ÚZEMNÍ PLÁN MĚSTA BRNA

Textová část Odůvodnění

Kapitola 18 Rozhodnutí o námitkách (včetně odůvodnění)

Svazek Nb40 *(bez osobních údajů)*

Námítka číslo 1 (zářes)

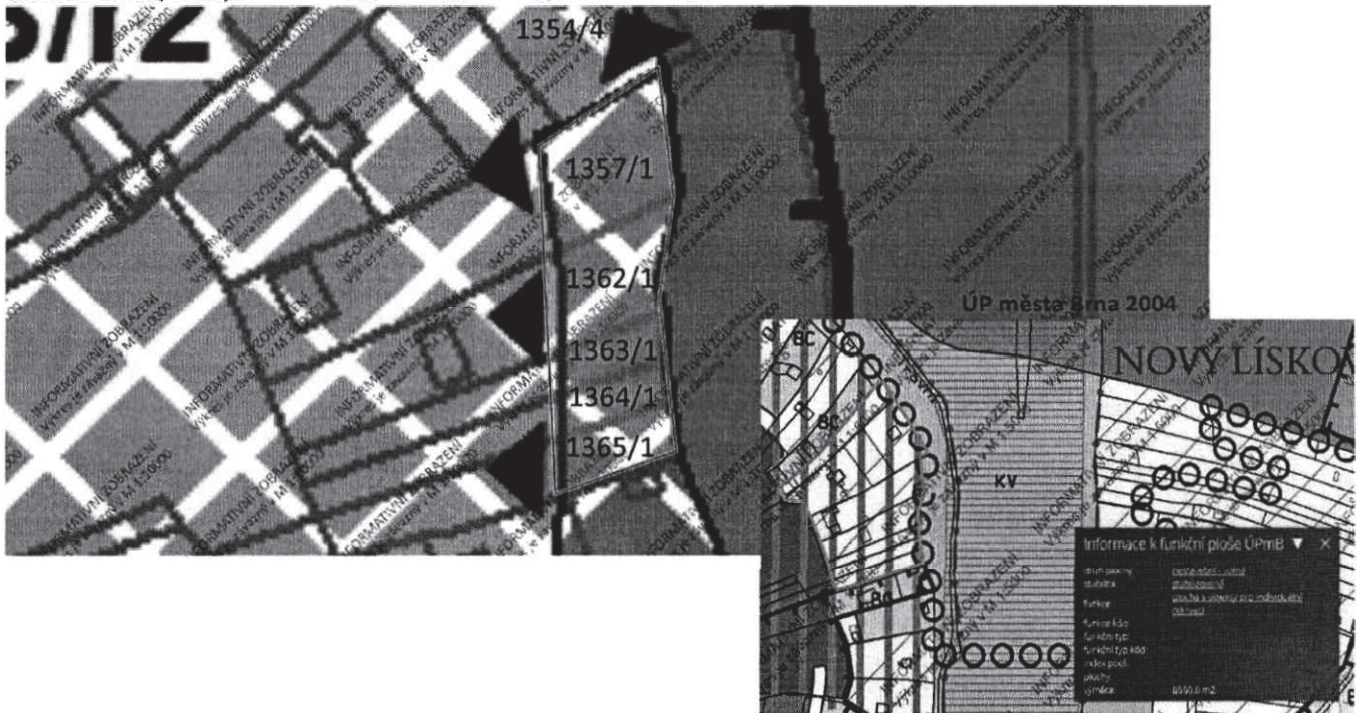
V horní části výše dotčených parcel je však v návrhu nového územního plánu vyznačena oblast označená písmenem Z, tj. krajinná zeleň. Dornivám se, že hlavním důvodem k tomuto záměru je vytvoření 50ti metrového ochranného pásma k přilehlé krajinné oblasti na ulici Travní. Považuji však navrhovanou změnu za zásah do pokojného stavu, neboť tato část dotčených parcel dlouhá léta slouží pro individuální rekreaci.

Jako určitou nespravedlnost vnímám i to, že parcela č. [redacted] která je k výše zmíněné oblasti parcel přímo přilehlá, je v návrhu nového územního plánu města Brna navržena jako plocha stavební, a to i přes to, že jde o parcelu, která je vzdálena od přilehlé oblasti lesní plochy na ulici Travní méně než 30 metrů.

Žádám proto, aby uvedená návrhová plocha, označená písmenem Z, byla na dotčených parcelách buď ponechána jako plocha s objekty pro individuální rekreaci, anebo byla stanovena také jako plocha stavební. Děkuji předem za kladné přijetí této námítky.

Podatel námítky nesouhlasí s vymezenou plochou krajinné zeleně na části pozemků a požaduje vymezit plochu pro individuální rekreaci či bydlení.

Zpracovatel Návrhu ÚPmB tak na základě výše uvedeného a své odbornosti prověřil, vyhodnotil a navrhl nejvhodnější možné řešení funkčního využití pozemků předmětného území zejména v souladu s územní studií "Kamenný vrch II" (Ing. Arch. Zlámal, 2009), která v daném místě vymezuje pás "nezastavitelných" částí pozemků z důvodu vytvoření nárazníkové zóny pro PR Kamenný vrch a jeho ochranné pásmo. V Návrhu ÚPmB je tak v předmětné lokalitě vymezena plocha krajinné zeleně, která vytvoří přirozený přechod do volné krajiny a bude také sloužit jako pobytová zeleň pro zde přítomné obyvatelstvo. Dopravní obsluha rozvojové lokality NL-2 je řešena z jižní strany od ulice Petra Křivky, čímž má být cíleně vyloučena stávající dopravní obsluha zahrádkářských lokalit a solitérních ploch stabilizovaného bydlení v ulici Travní (v bezprostřední blízkosti chráněné EVL).

Na základě uvedeného není účelné a odůvodněné měnit plochu krajinné zeleně "K" s vymezeným ochranným překryvným režimem, která je v dotčené lokalitě vymezena zejména k zajištění veřejného zájmu především na úseku ochrany přírody a krajiny (pozn.: dle § 4 zák.č. 114/1992 Sb., o ochraně přírody a krajiny, v platném znění, je totiž ochrana systému ekologické stability povinností všech vlastníků a uživatelů pozemků tvořících jeho základ; jeho že vytváření je veřejným zájmem, na kterém se podílejí vlastníci pozemků, obce i stát.), což je současně v souladu s cíli územního plánování ve smyslu § 18 odst. 4 stavebního zákona, který ukládá ve veřejném zájmu chránit a rozvíjet mj. přírodní hodnoty území a krajinu.

Připomínka číslo 2 (zákres)

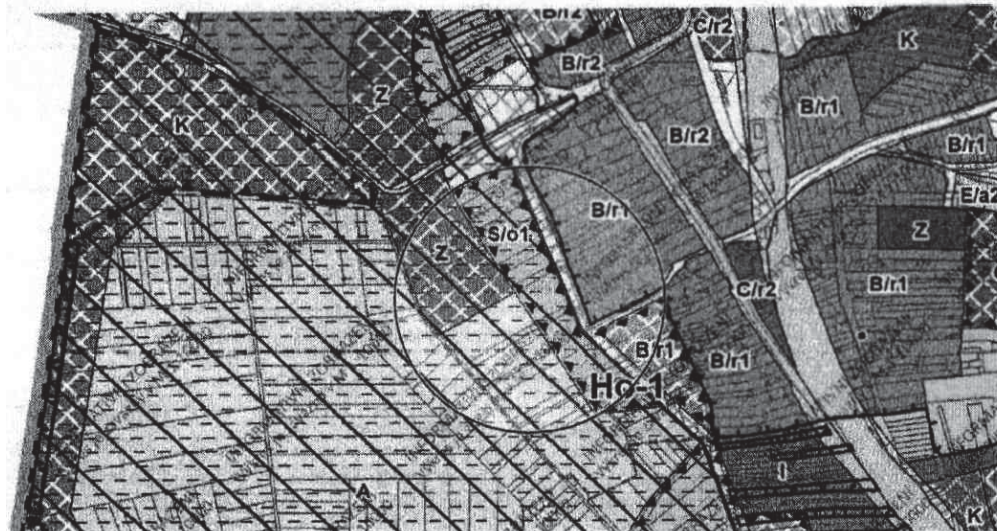
| Připomínka | číslo: | 2 |
|--|--------|---|
| <p>Západně od ulice Požarní je za stabilizovanou zástavbou navržena změnová plocha HO-1, obsahující plochu sportu, malou plochu bydlení a komunikaci. Požadujeme zrušit celou změnovou plochu HO-1, a to včetně navržené komunikace, trasované souběžně s ulicí Požarní směrem do Chřlíc a navrhuje ponechání zemědělsky obhospodařované půdy A.</p> <p>Odůvodnění: Navržené plochy sportu v okolí považujeme za dostačující (lokality Plesníky a lokalita Chřlíc). Komunikačně není plochu pro bydlení jak připojit, protože prostor ulice U Potoka ani účelová komunikace v prodloužení Rolencovy mezi stávající zástavbou dostatečné kapacitní připojení neumožňuje. Jedná se převážně o pozemky, na kterých jsou v současné době zahrádky, a bylo by vhodné je zachovat. Trend pěstování vlastní zeleniny a rekreace na zahrádkách se v současné době vrací a je třeba mu nebránit, ale podporovat jej.</p> | | |

| Připomínka | číslo: | 3 |

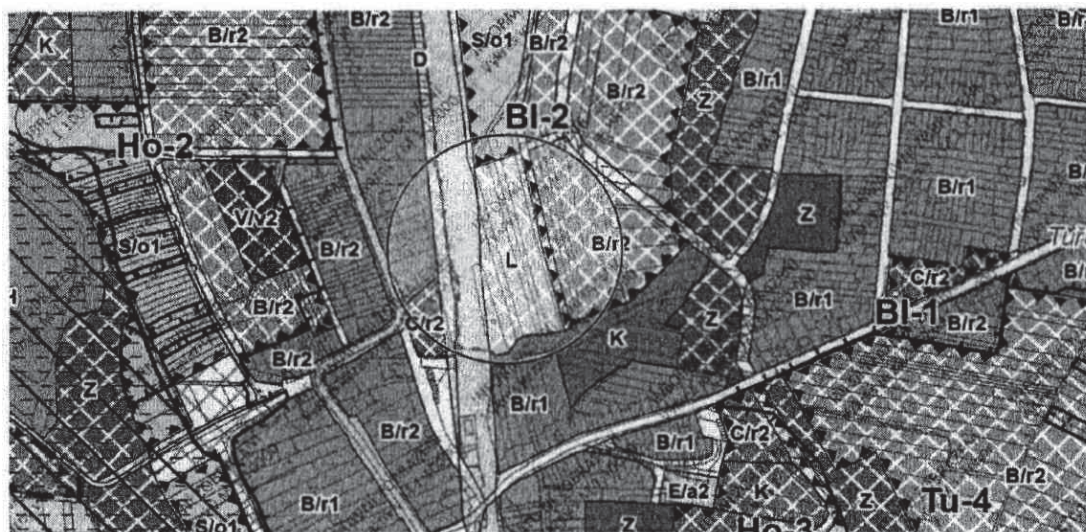
Mezi přestavbovou plochou BI-2 a železniční tratí je navržena lesní plocha L. Nesouhlasíme s navrženou lesní plochou L mezi BI-2 a železniční tratí, požadujeme místo plochy L plochu zahrádek I, popřípadě zachovat jako plochu zemědělské půdy A.

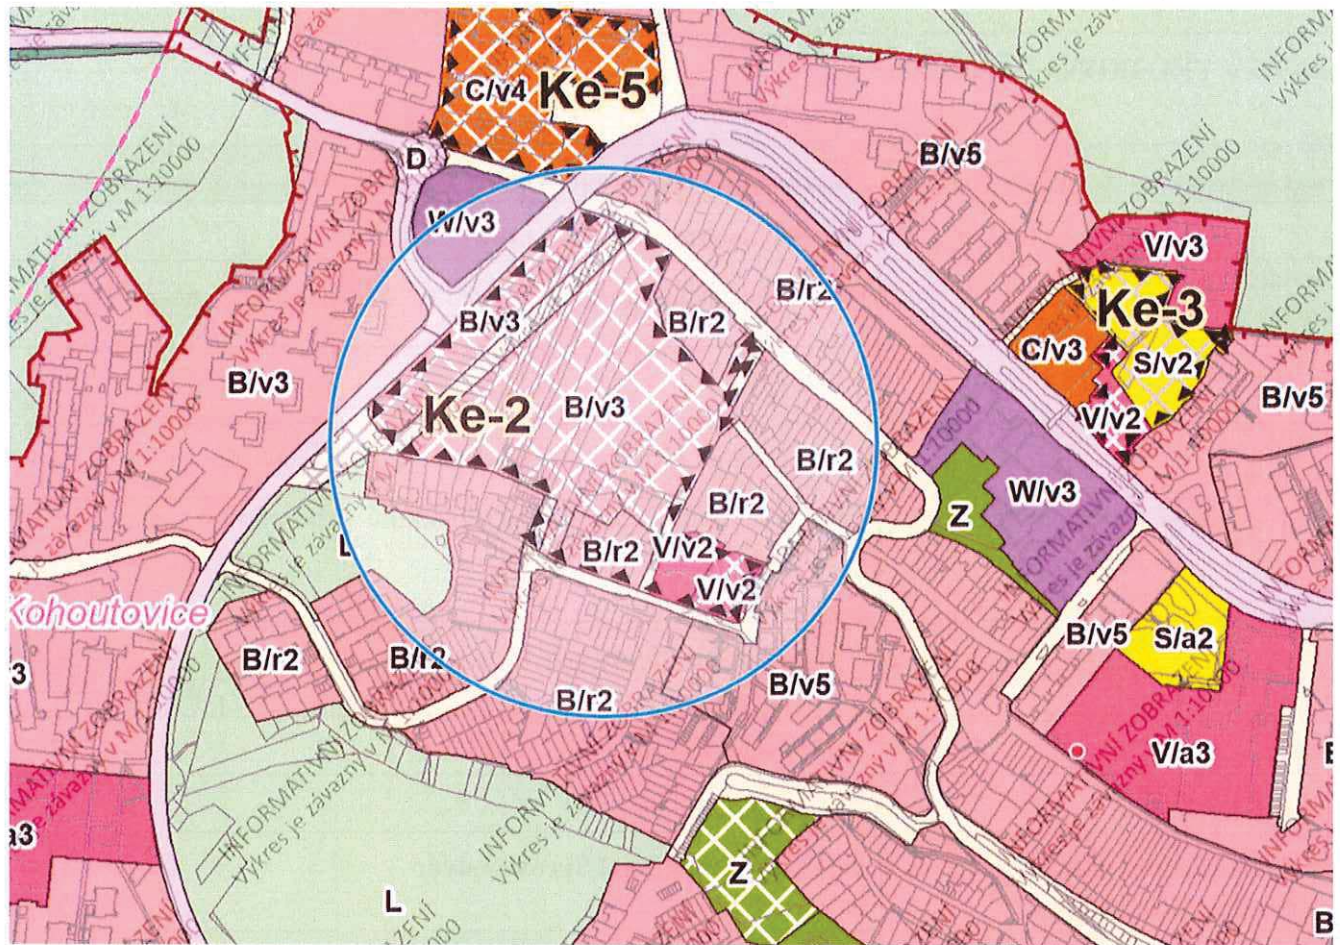
1 Požadujeme plochu přestavby **Ke-2 Stavební dvůr** podmínit vyhotovením **Územní studie**, která zajistí, aby byla lokalita co nejlépe dopravně napojena (primárně z Libušiny třídy, nikoliv z ulice Bašného), bez výrazných omezení sousedních lokalit, a zároveň, aby byly respektovány potřeby obyvatel Kohoutovic. **1**

Do zadání územní studie požadujeme zařadit vymezení veřejného prostranství (náměstí), které v Kohoutovicích chybí, ekumenické centrum s možností volnočasových aktivit, o kterém se zde uvažuje již mnoho let, rekreační plochy zeleně, obytné domy a také nezbytně nutnou občanskou vybavenost (menší obchody, kavárnu, hřiště nebo divadelní amfiteátr). Dále požadujeme snížení výškového koeficientu při okraji lokality, aby výška nové zástavby v okrajových částech plochy přestavby reflektovala a zohledňovala výšku stávající zástavby.
